糾 正 案 文

壹、被糾正機關：經濟部。

貳、案由：經濟部辦理「深層海水低溫利用及多目標技術研發模廠」新建工程未妥為籌編經費，亦未確實審查深層海水取水管佈管路線是否適切及相關海域環境調查是否完備，肇致穩定取水之不確定性風險增加，嗣後發生二次斷管事故迄今無法釐清原因；復未有效督促專案管理廠商監督統包廠商覈實履約，致生文件闕漏耽延竣工情事，又未能積極釐清並追究各該廠商相關契約責任，均有疏失，爰依法提案糾正由。

圖 1 水利署規劃之 4 條佈管路線圖

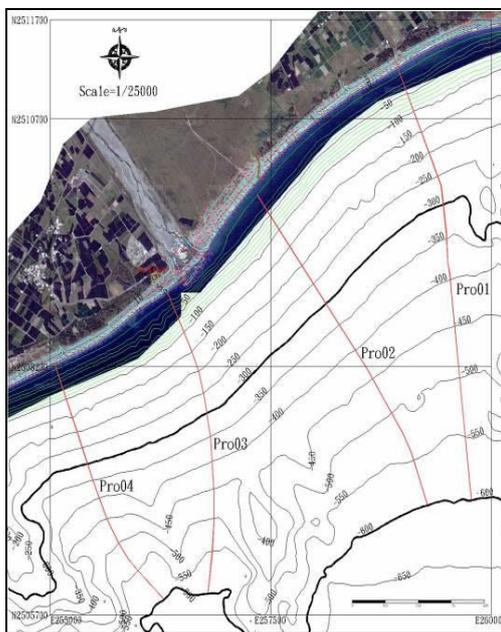
沛砂源，預期海床表面會有許多沉積物持續向深海輸送滑落，取水管可能受到河川沖積扇之威脅等語。水利署續於 96 年 5 月完成「臺東地區深層海水潛力場址（知本區）海域環境基本資料調查計畫」，乃綜合本案工程場址環境、技術與經濟各方面之評估，選擇 4 條適合佈管路線（如圖 1）；再於 96 年 8 月綜據相關調查及初步規劃成果，完成「深層海水低溫利用及多目標技術研發模廠計畫細部規劃書」，選定上開調查計畫第 3 條路線（Pro 03）為細部規劃定案之佈管路線（如圖 2），即出海後向知本溪出海口南岸法線方向遠離，取水口位於海域山脊南側，遠離知本溪沖積扇影響地區。

圖 2 水利署細部規劃定案之佈管
路線圖

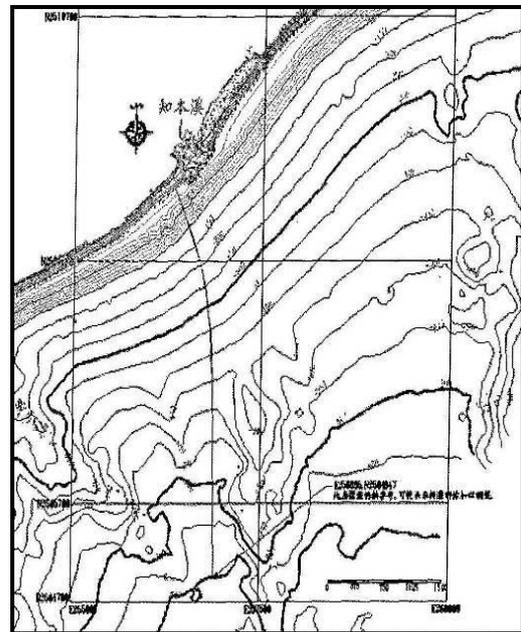
服務及監造」及「設計及施工統包工程」2階段執行。據專案管理廠商於96年12月間研提之「深層海水低溫利用及多目標技術研發模廠新建工程委託專案管理技術服務工作執行計畫書」第2章關於工程計畫書檢討與修正所載：「取水路線一般考慮直線路線較短，而且比較容易佈設、鋪設精度亦高，原則上盡量採用直線路線為佳。…根據初步規劃之取水路線(第八河川局，2007)，由岸上至水深700公尺之平面總長約4,817公尺…，管線斜距總長約4,880公尺。該取水路線基本上係採垂直海岸線，…」案內專案管理廠商所稱之規劃取水路線，係沿知本溪出海口南岸法線方向出海，取水口位於海域山脊北側，迥異於前揭水利署細部規劃定案之佈管路線，即出海後向知本溪出海口南岸法線方向遠離，取水口位於海域山脊南側，且海平面以下之管長更因而由原規劃之4,355公尺增加為4,880公尺，有違應採路線較短進行佈設之原則。

圖3 取水管原規劃定案路線及實際佈管路線套繪圖

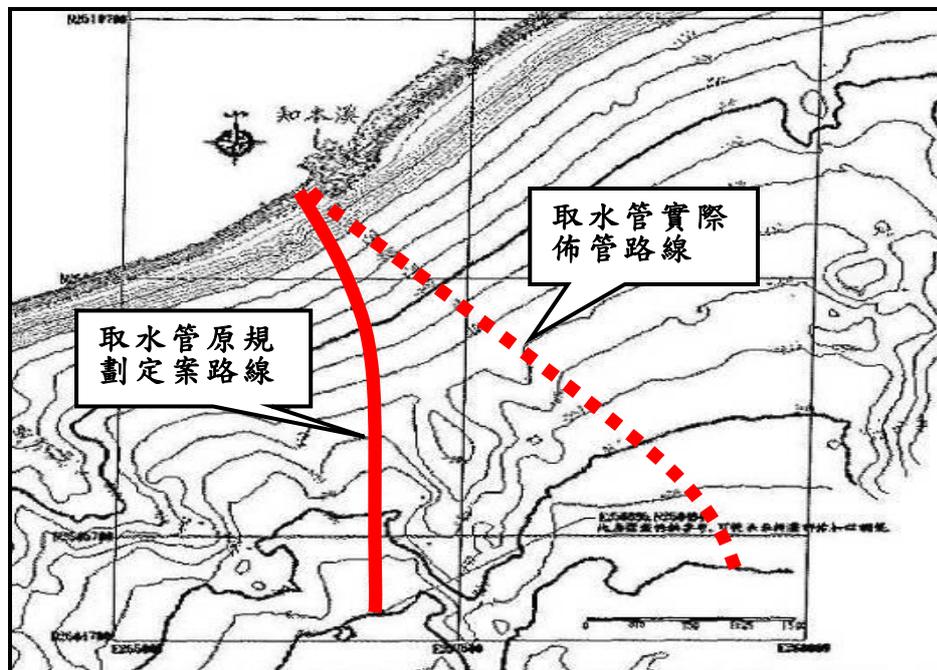
- (三)經查本案研發模廠新建工程於98年5月間決標，統包廠商於同年6月間提送本工程深層海水取水及排水工程細部設計圖初稿，案內有關取水路線之設計「取、排水工程地形水深及平面位置參考圖(圖號DSW-IT-0010)」，仍沿用專案管理廠商規劃之佈管路線，第八河川局審查時未發現該細部設計文件中攸關計畫成敗關鍵之取水管佈管路線，與水利署先前耗時4年餘進行調查、評估、審議後規劃定案之佈管路線之差異，及時探查其設計階段所辦理之局部測量及調查是否充分，作審慎之決定，俾確保達成計畫預期效益，即於99年5月間核復統包廠商同意備查該等深層海水取

水及排水工程細部設計圖，致該取水管線穩定取水之不確定性風險驟增（如圖3）。嗣本案研發模廠工程竣工未及辦理驗收，遽於99年9月間發生斷管事故，雖經100年10月間重新佈管恢復取水功能，惟101年3月間完成驗收未久，又於同年5月發生第2次斷管（掩埋）事故，取水功能至今仍未修復，足證取水管路係佈設於高風險之海域。本案營造商於本院諮詢時亦自承，依佈管經驗顯示，知本溪南岸海床高低起伏過大，不適合放置取水頭。綜上，顯示第八河川局於歷次設計審查過程皆未善盡工程主辦機關應有之注意，又上級機關水利署負責本案工程之前置規劃，負有監督輔導之責，且均參與該局歷次初步及細部設計審查會議，亦未就其設計路線是否適切詳予釐清，亦有咎失。
